DDTM 35
Le Morgat
12 rue Maurice Fabre cs - 23 167
35031 RENNES
A Rennes, le 31-08-2023

Objet : DOSSIER D'AUTORISATION – EXTENSION DU SYSTEME D'ASSAINISSEMENT DE LA COMMUNE DE MELESSE

Suite à l'examen du dossier complémentaire de demande d'autorisation environnementale unique du que vous nous avez transmis pour avis le 03/07/23, nous vous faisons part de nos observations concernant les éléments contenus dans la pièce 4 – Etude d'impact.

Captures d'écran issues du site www.géoportail.gouv.fr :
parcelles proposées à la prospection pour la mise en place d'une ZRV

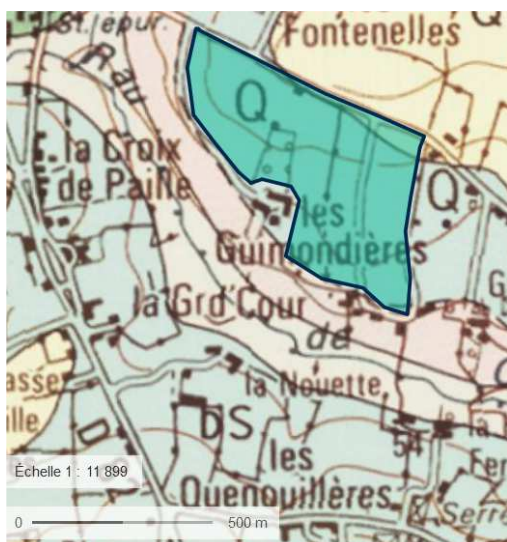
Selon nous, la phase de réduction de l'impact projeté n'est pas suffisamment approfondie. Ainsi, la prospection d'une seule parcelle pour la mise en place d'une Zone de Rejets Végétalisée semble insuffisante pour écarter l'hypothèse d'infaisabilité technique. En effet, la parcelle prospectée (Page 25) pour la mise en place d'une ZRV possède peut-être des caractéristiques de perméabilité moindre que d'autres parcelles agricoles riveraines. Il serait opportun de prospecter d'autres parcelles pour confirmer ou non l'impossibilité de mise en place une ZRV et au besoin acquérir des parcelles compatibles avec la mise en place un dispositif à même d'atténuer l'impact estival du rejet su%, 50% 33%r le cours d'eau. **Par ailleurs, l'intégralité du rejet n'a pas vocation à être traiter par ZRV. Les calculs d'admissibilité pourraient être revus pour envisager l'infiltration à différents pourcentages du rejet en fonction de la surface mobilisable et de la perméabilité des parcelles.**
